Categoria: ATTREZZATURE

IMPIANTO IDROVORO PER CANALE FIUMICINO

TAVOLA
URB 10

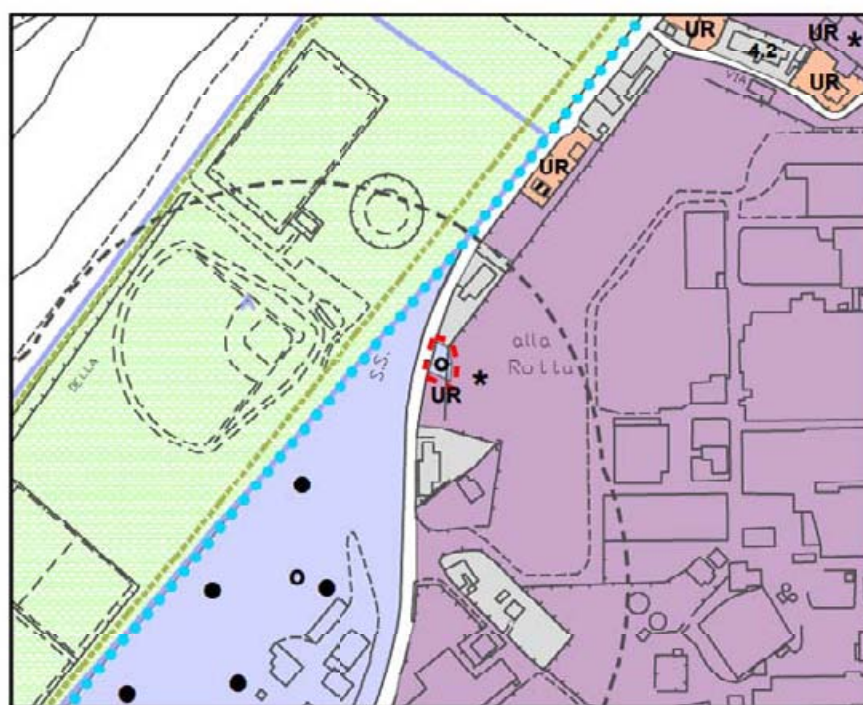
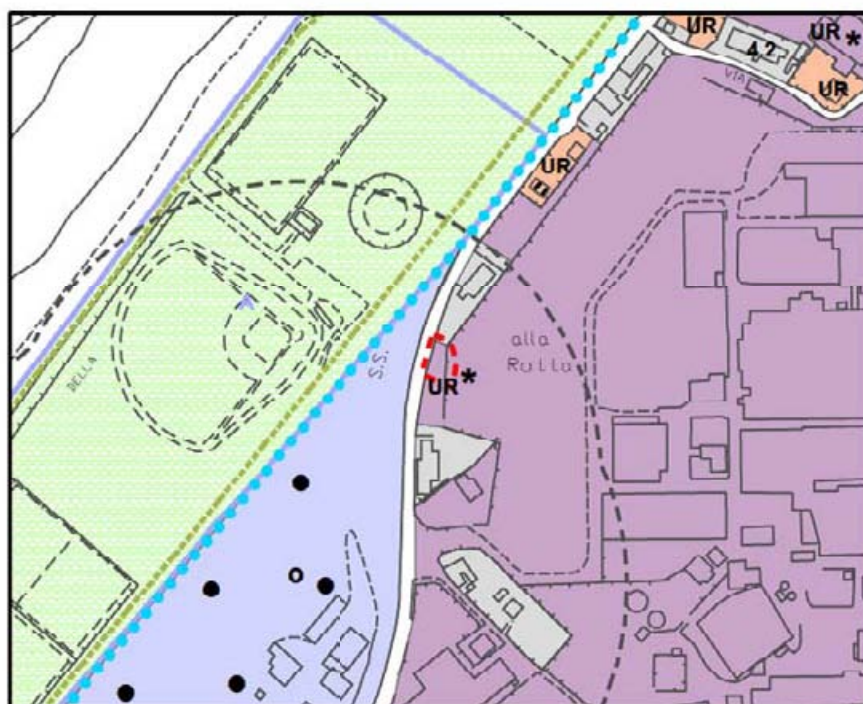
Previsione per l'individuazione di un'area ai margini di via del Brennero per la realizzazione di un impianto idrovoro a servizio del canale Fiumicino, per lo smaltimento straordinario delle acque con ricezione nel fiume Serchio.

Per la previsione individuata si assegna una destinazione urbanistica di tipo *aree per impianti tecnologici* (art. 138 delle NTA) modificando una porzione di terreno attualmente destinata a *aree produttive concentrate UR* (art. 122).

TAVOLA
URB 3
URB 8

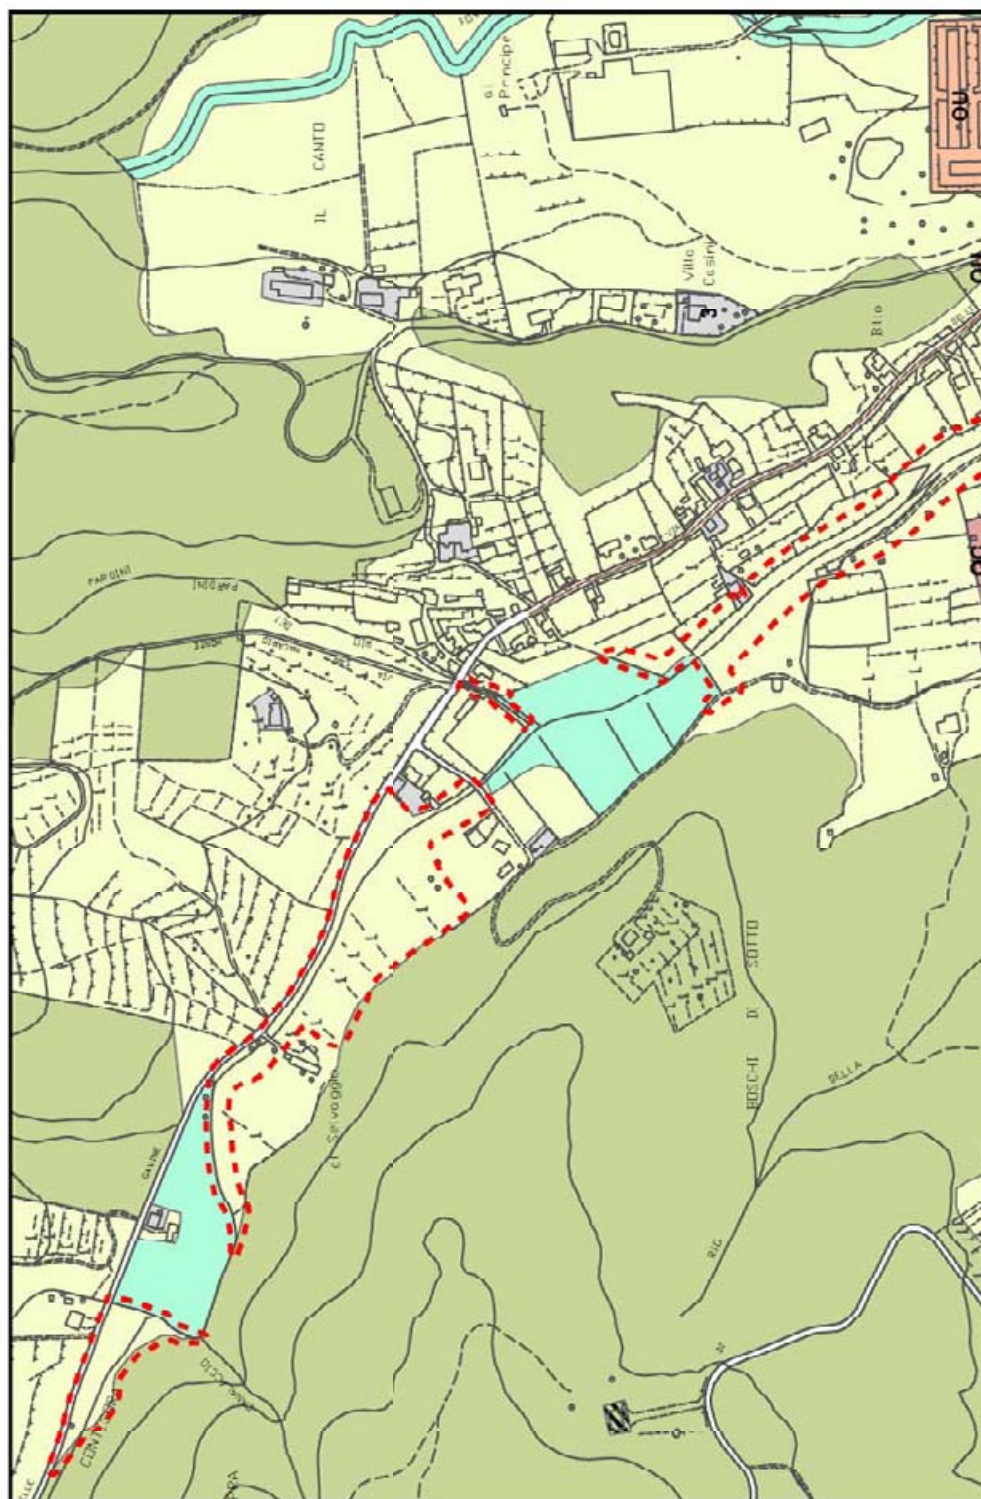
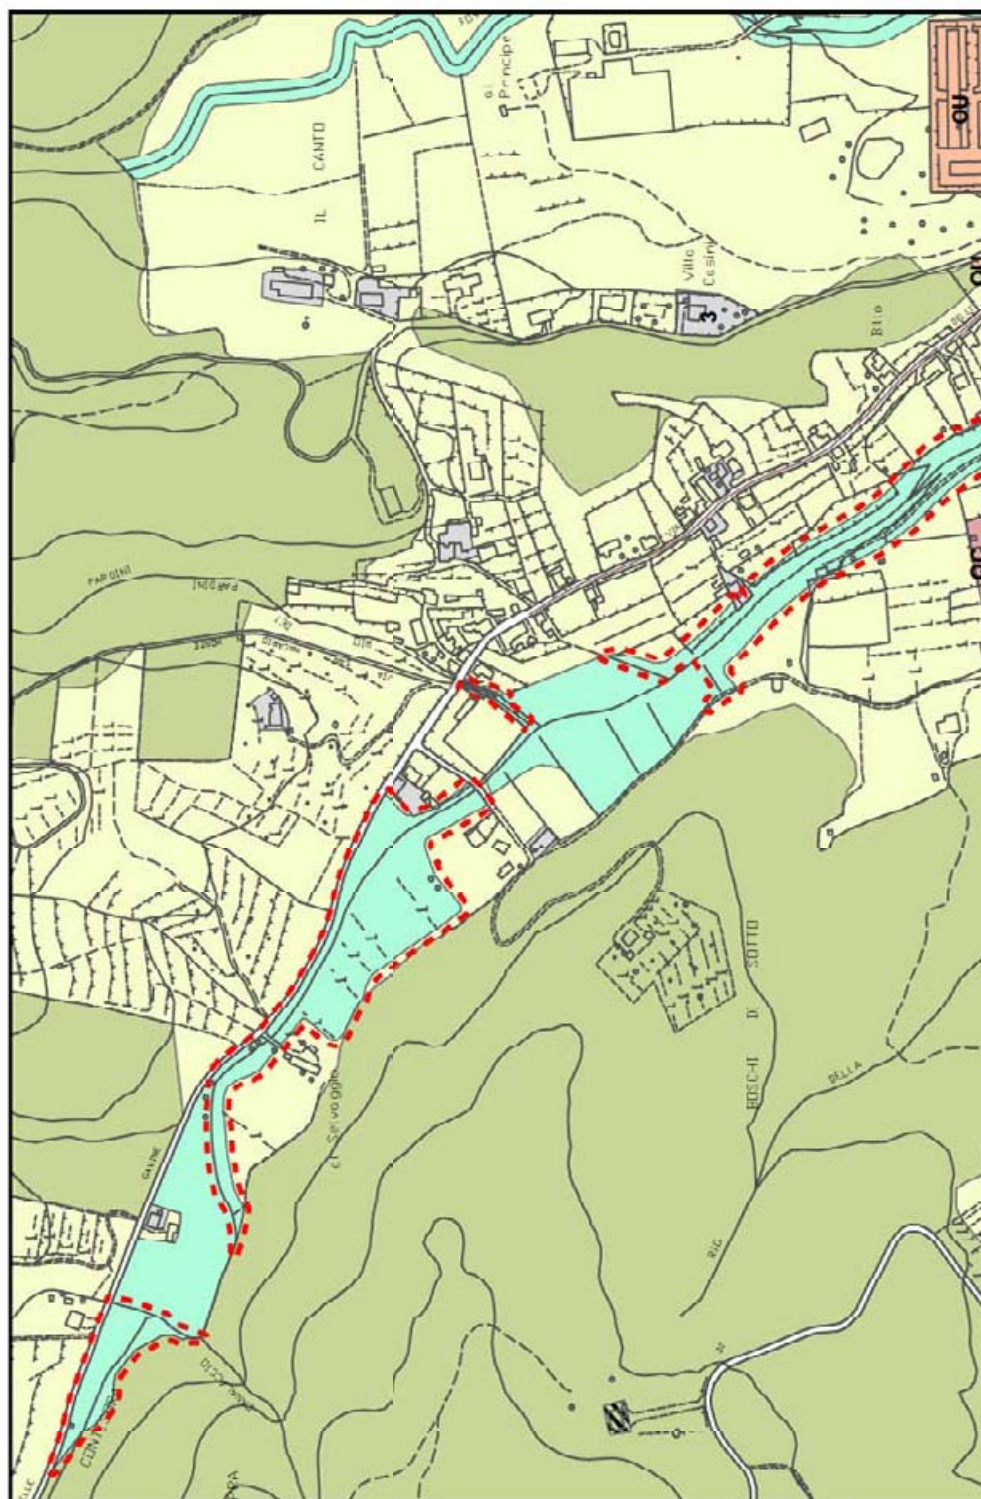
Previsione di interventi di regimazione idraulica lungo il corso del torrente Contesora e del rio Rietto, richiesti dalla Provincia di Lucca, dall'Autorità di Bacino del Fiume Serchio e dal Consorzio di Bonifica Auser-Bientina (rio Rietto).

Per la previsione suddetta si assegna una destinazione urbanistica di tipo *aree per interventi di regimazione idraulica* (art. 26 delle NTA) modificando porzioni di terreno attualmente destinate ad *aree agricole di interesse paesaggistico* (art. 31.4), *aree agricole infraurbane* (art. 31.1) e, marginalmente, a *corti rurali* (art. 46).

TAVOLA
URB 7

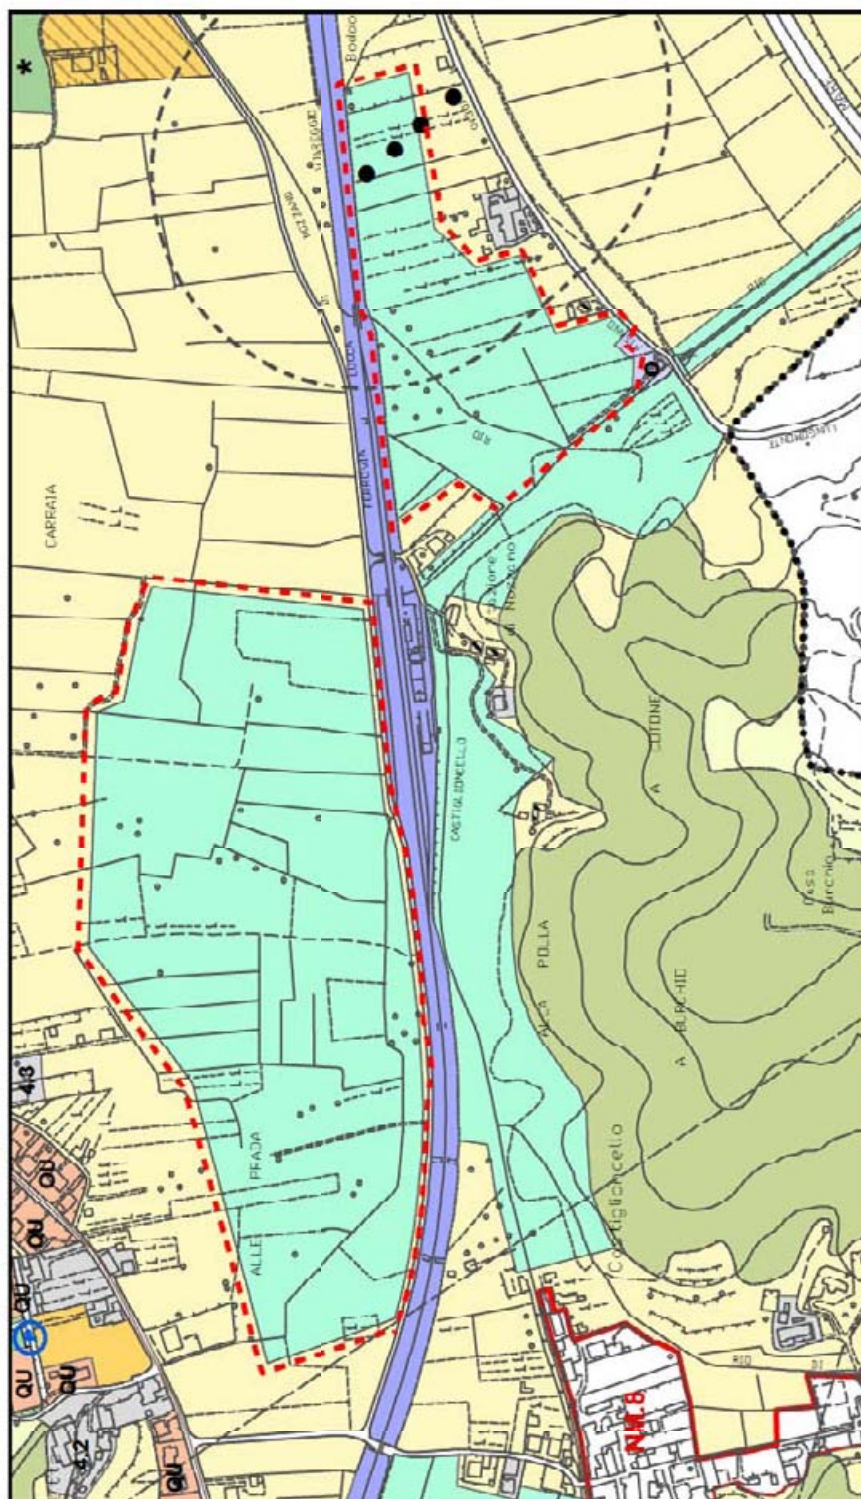
Previsione di interventi di regimazione idraulica lungo il corso del rio Balbano e del rio Castiglioncello, richiesti dalla Provincia di Lucca.

Per la previsione suddetta si assegna una destinazione urbanistica di tipo *aree per interventi di regimazione idraulica* (art. 26 delle NTA) modificando porzioni di terreno attualmente destinate ad *aree a prevalente uso agricolo* (art. 31.3).

TAVOLA
URB 3
URB 4

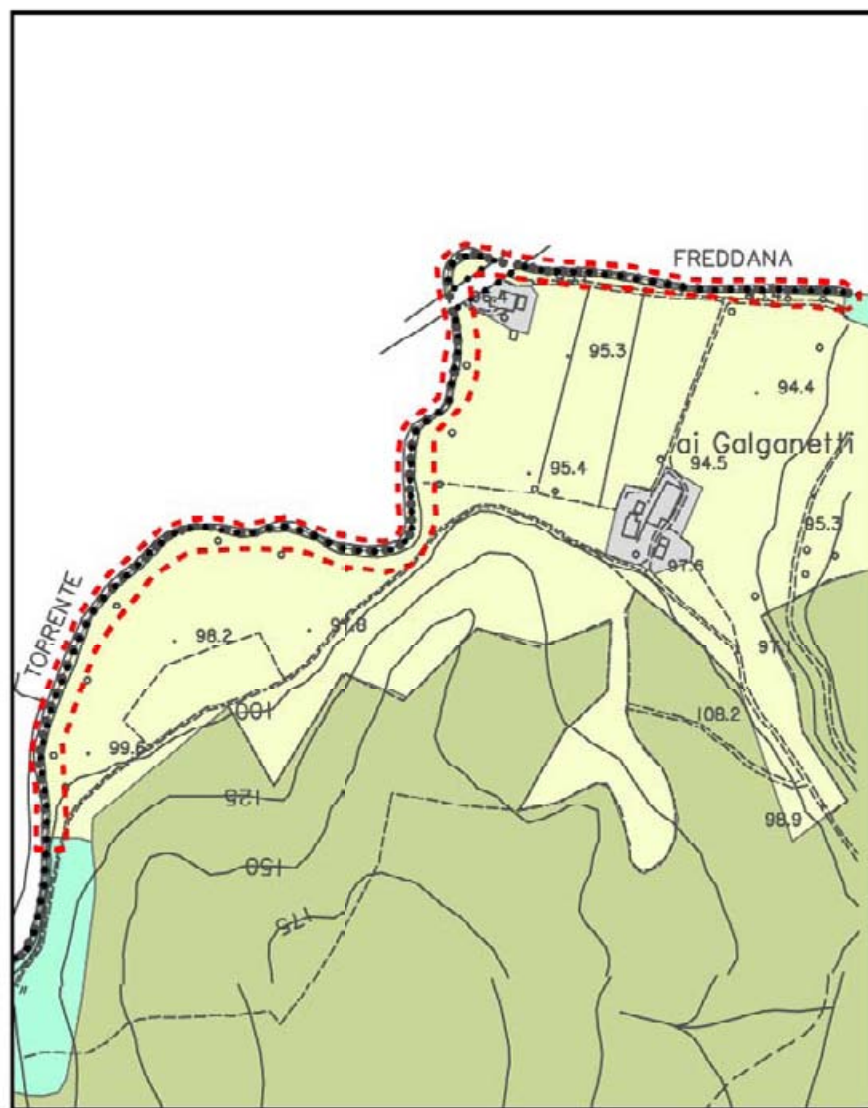
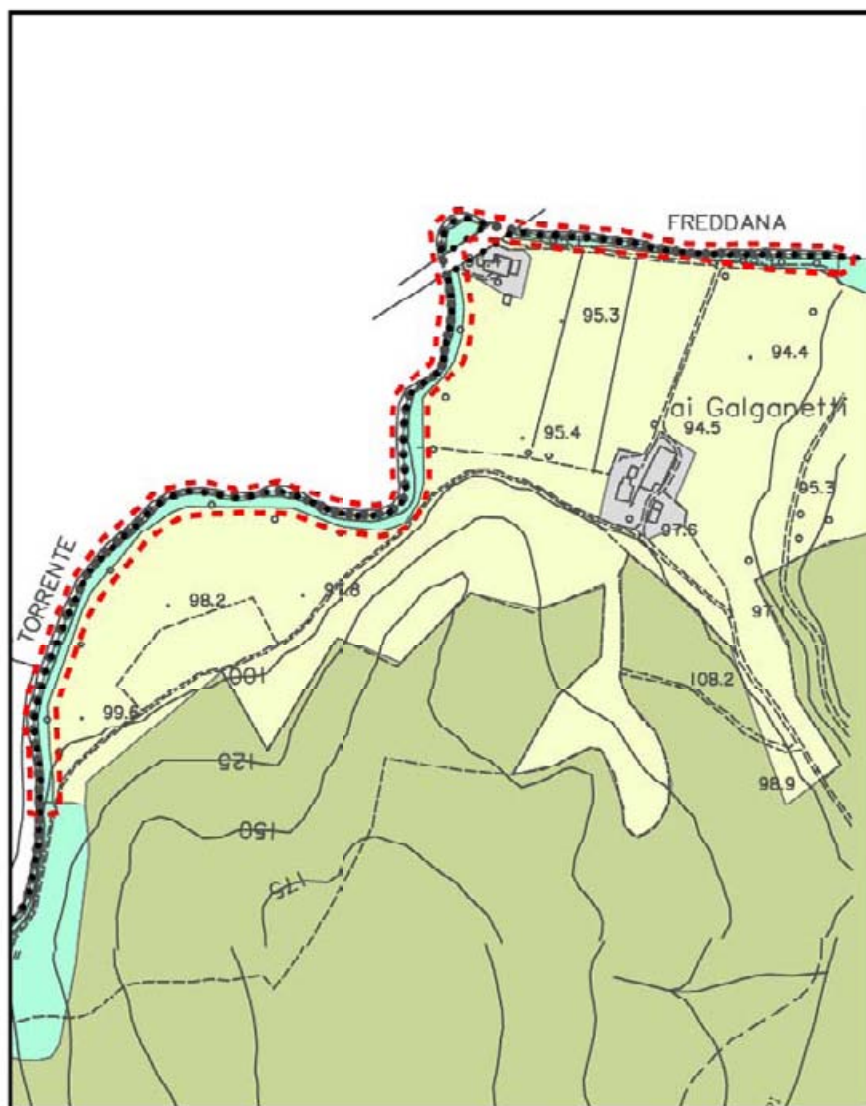
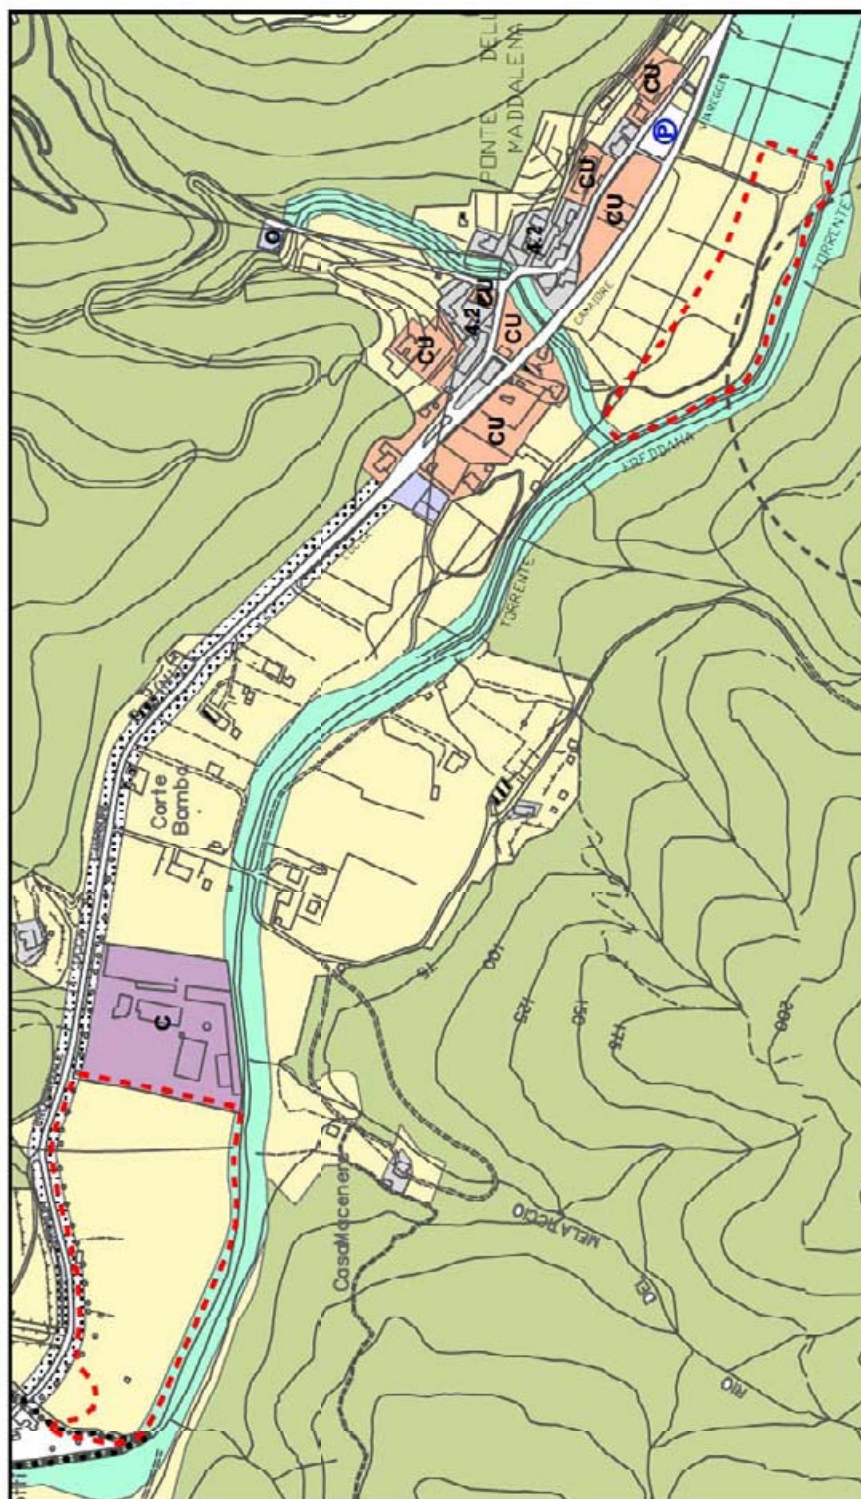
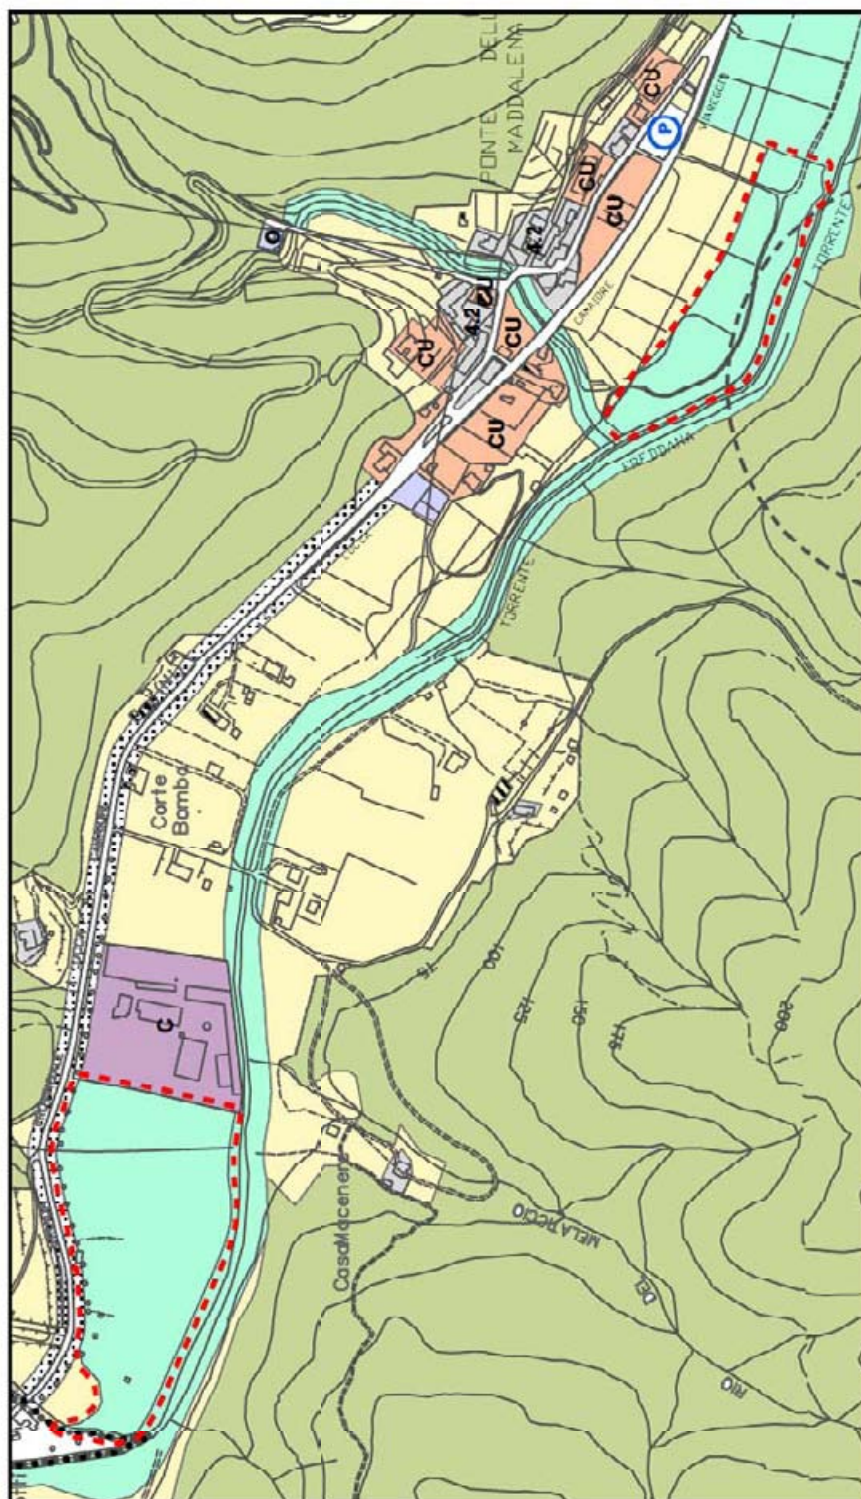
Previsione di interventi di regimazione idraulica lungo il corso del Torrente Freddana, richiesti dalla Provincia di [Lucca](#).

Per la previsione suddetta si assegna una destinazione urbanistica di tipo *aree per interventi di regimazione idraulica* (art. 26 delle NTA) modificando porzioni di terreno attualmente destinate ad *aree a prevalente uso agricolo* (art. 31.3).
